**Avis de la Mission régionale d'autorité environnementale
de la région Nouvelle-Aquitaine sur
le projet de parc photovoltaïque de La Rayonnière
à Saint-Maurice-la-Clouère (86)**

n°MRAe 2020APNA82

Localisation du projet : Commune de Saint-Maurice-la-Clouère (86)
Maître(s) d'ouvrage(s) : société TOTAL Quadran
Avis émis à la demande de l'Autorité décisionnaire : Préfète de la Vienne
En date du : 1^{er} juillet 2020
Dans le cadre de la procédure d'autorisation : Permis de construire
L'Agence régionale de santé et le Préfet de département au titre de ses attributions dans le domaine de l'environnement ayant été consultés.

Localisation et plan de masse du projet

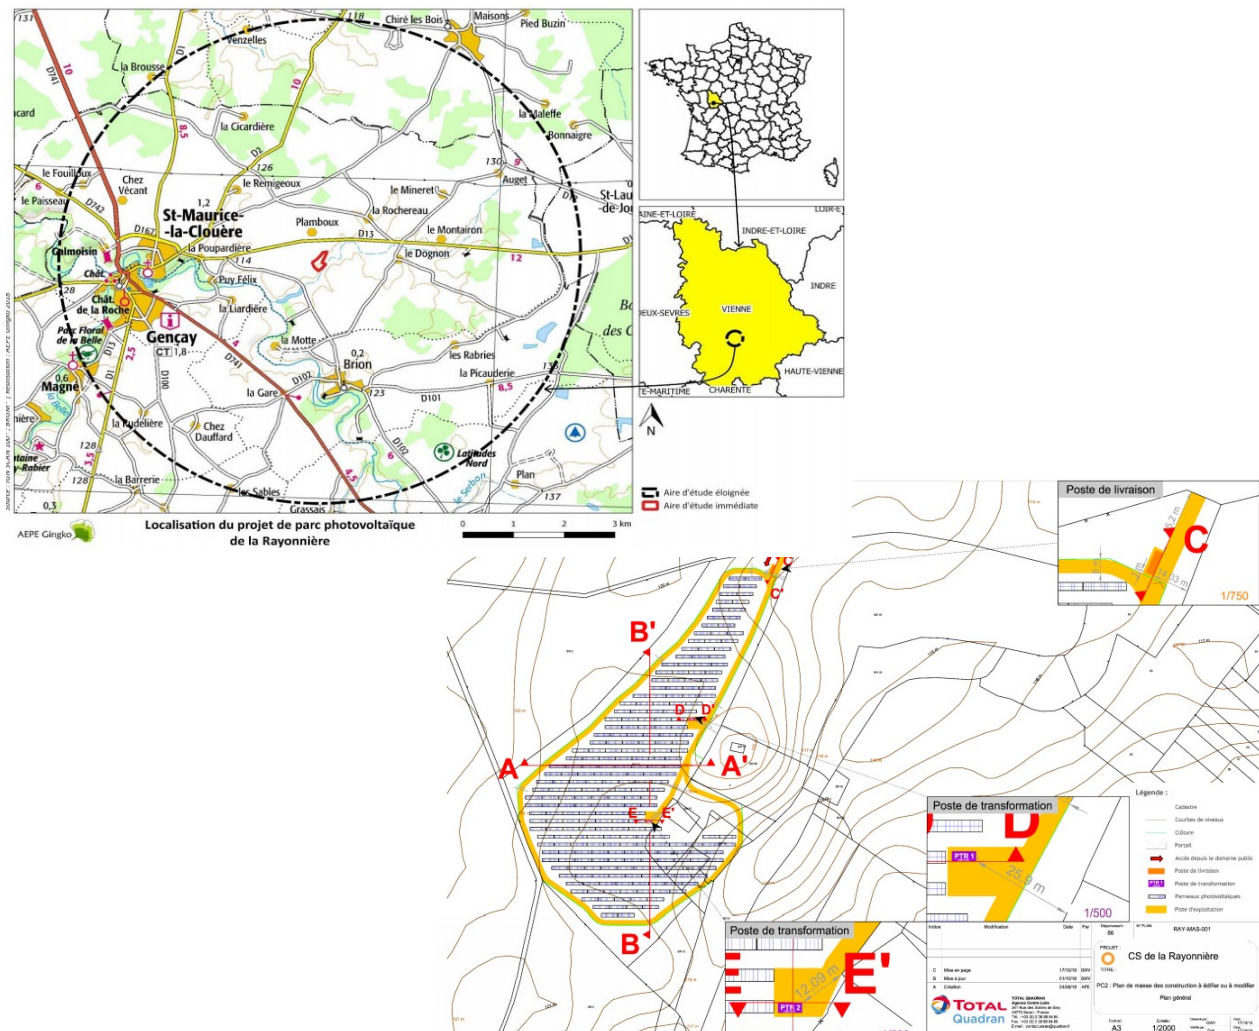
L'étude ne précise pas la surface du parc cloturé. Une surface de 5,96 ha est indiquée dans la fiche préambule alors que le formulaire CERFA relatif à la demande de permis de construire mentionne un terrain de 5,6 ha. **Cette incohérence devra être clarifiée.**

Le projet consiste en l'implantation de 252 structures métalliques appelées "tables" fixées au sol par un système de pieux¹, qui supportent un ensemble de 32 panneaux photovoltaïques (soit 8 064 modules). Le transport de l'énergie produite nécessite la construction de deux transformateurs² comprenant des onduleurs électriques pour convertir le courant produit et un poste de livraison³ qui permettront d'injecter la production sur le réseau national d'électricité. La centrale sera entièrement clôturée⁴ et ceinturée par une piste d'exploitation périphérique⁵. Le câblage électrique interne sera enterré entre 0,5 et 1 m de profondeur ou disposé dans des chemins de câbles en béton dédiés, le long des voiries du site. La possibilité de raccordement le plus proche est situé sur la commune de Saint-Laurent-de-Jourdes. Le dossier ne précise pas à quelle distance se situe ce poste.

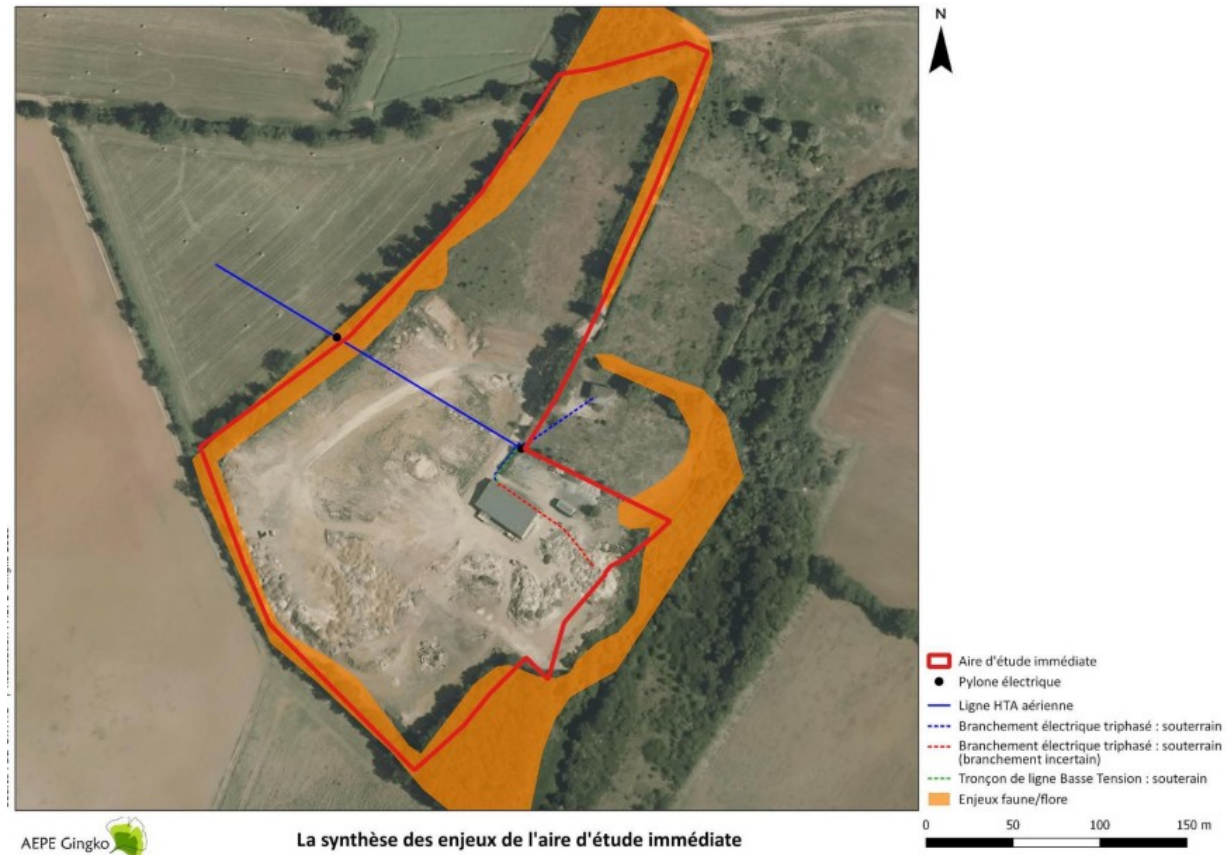
Selon le dossier, aucune zone humide n'est recensée dans l'aire d'étude immédiate. Toutefois, la MRAe note la présence potentielle de zones humides référencées par le SAGE Clain au sein de l'emprise du projet (probabilité moyenne) (cf. carte p. 37). **La MRAe considère que ce point d'incohérence requiert un approfondissement : il convient de disposer d'un état plus précis des zones humides sur le site d'implantation afin de s'assurer de la compatibilité avec le SDAGE⁷.**
